URGENT veiligheidsbericht

Philips Allura Xper R7.6-R8.1-systemen

Vertraging van de installatie van de LTE-kit (Lifetime Extension) in Allura Xper R7.6-R8.1-systemen kan leiden tot een gebroken klembout van de propellermotor en een gebroken borgbout van de röntgenbuis.

December 2024

Afbeelding 1: klembout van de propelleraandrijving van de C-boog de röntgenbuis

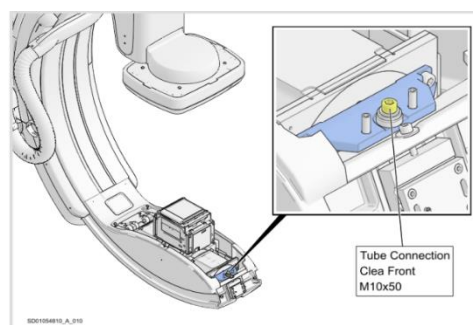
Philips heeft mogelijke veiligheidsproblemen vastgesteld bij vertraagde LTE-kitinstallaties voor Allura R7.6-R8.1-systemen waarvan de levensduur meer dan 10 jaar bedraagt. De kit bevat een klembout voor de propellermotor (zie afbeelding 1) en een borgbout voor de röntgenbuis (zie afbeelding 2). Als een van deze bouten breekt, werkt een deel van het systeem niet zoals verwacht.

Als de installatie van de LTE-kit wordt vertraagd, kan het zijn dat de klembout van de propellermotor en/of de borgbout van de röntgenbuis breekt. Als dit gebeurt:

Philips neemt contact op met alle betrokken klanten om een bezoek van een Field Service Engineer in te plannen voor het installeren van een Lifetime Extension Kit (referentie FCO72200598). Vanaf de datum van dit urgente veiligheidsbericht verwacht Philips dat de oplossing beschikbaar is voor het eerste kwartaal van 2025.

Afbeelding 2: borgbout van de röntgenbuis

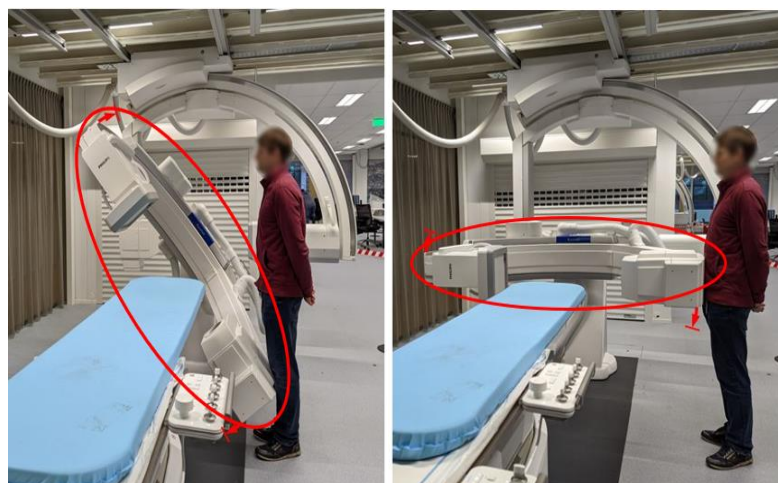
Als de borgbout van de röntgenbuis is gebroken, kan er een zwart gebied op het röntgenbeeld worden weergegeven, waardoor het interessegebied mogelijk wordt bedekt. Hiervoor is mogelijk herhaalde beeldvorming vereist (tot 1 of 2 extra röntgenbeelden of 3D-scans), wat leidt tot extra blootstelling aan straling. Deze extra straling zal echter naar verwachting niet de drempels voor weefselreacties overschrijden die zijn vastgesteld door de ICRP (International Commission on Radiological Protection) voor het risico op ziekte of letsel.
